Avis d'Annemasse  
Agglo sur le projet de  
révision générale du  
PLU d'Etrembières

N° BC\_2025\_0088

# Avis sur la révision du PLU d'Etrembières

### **Annexe technique**

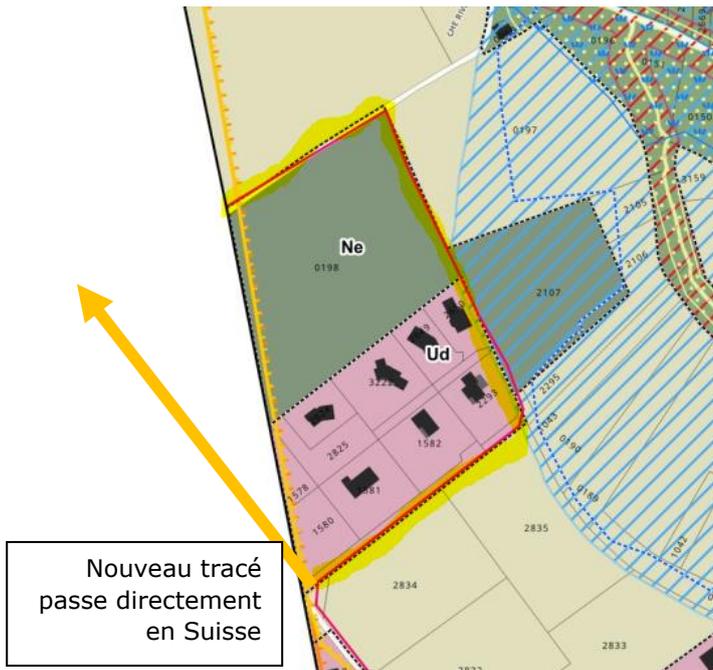
**Recommandation** : afin de renforcer l’affichage de ce projet dans le PLU et favoriser les acquisitions foncières, Annemasse Agglo sollicite la création d’emplacements réservés sur le tracé de la ViaRhôna sur le tronçon entre la rue Jules Ferry et le pont de zone sur le site des Iles.

**Recommandation** : le tracé de la ViaRhôna sur le plan de zonage est à vérifier et fiabiliser en coordination avec les services d’Annemasse Agglo. Il a évolué sur le secteur du cimetière israélite, elle ne fera plus le tour du cimetière mais continuera tout droit directement en Suisse (cf plan ci-dessous). Sur le tronçon entre la rue Jules Ferry et le pont de zone, seul le cheminement à créer près du ruisseau des Eaux Belles est à conserver. Par ailleurs, la liaison finale jusqu’à la gare basse du Téléphérique, qui fera l’objet d’un marquage, n’apparaît pas sur le plan de zonage.

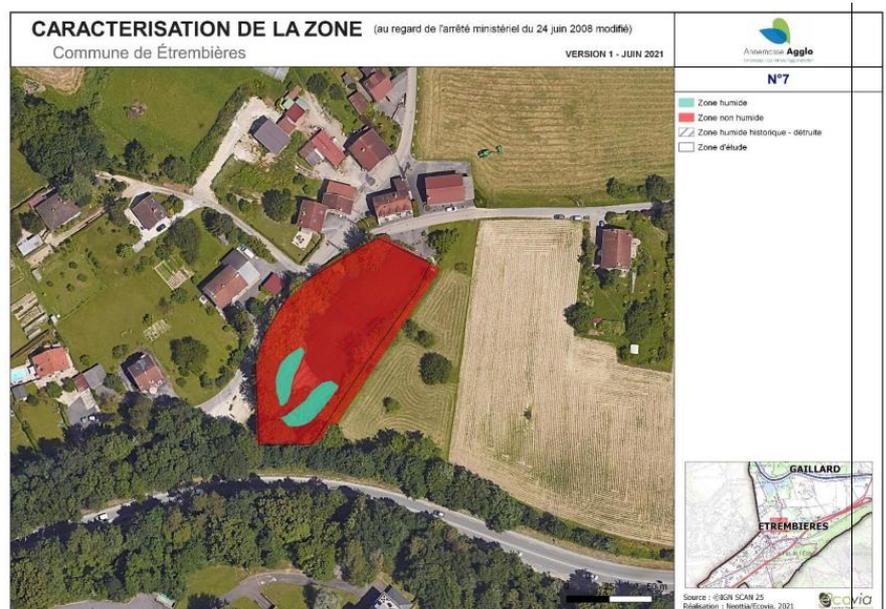
**Recommandation** : Sur la base de l'étude zones humides du CT ENS, vérifier et actualiser les périmètres des zones humides inscrites dans le plan de zonage du PLU :

#### - Pour la zone humide de la fontaine de Jules César :

La superficie de la zone humide a été réduite sur le périmètre ci-contre. En effet, d'après les informations fournies dans la fiche initiale et d'après les photo-aériennes de l'époque, le secteur n'était pas totalement en eau et la zone humide était visiblement plus étendue.

Aujourd'hui, seules les roselières présentes en bordure du plan d'eau correspondent à des habitats caractéristiques de zone humide au regard des critères de définition et de délimitation précisés dans l'arrêté ministériel du 24 juin 2008 modifié.

- **Pour la zone humide de la source des Eaux belles** : le PLU conserve la zone humide alors qu'elle a été supprimée suite à l'étude zones humides.

- Une zone humide est manquante à proximité de l'autoroute au Pas-de-l'Échelle (zone Ux2) :

Elle avait été identifiée dans le diagnostic du PLU mais non confirmée en tant que zone humide. Or, la partie colonisée par la roselière (périmètre en vert ci-contre) correspondant à la zone de dépression est fréquemment alimentée en eau et présente très probablement un sol hydromorphe.

Suites à donner : Il est demandé de reprendre les périmètres indiqués des deux zones humides (Jules César, au Pas de l'Échelle) et de supprimer la zone humide de la source des Eaux belles.
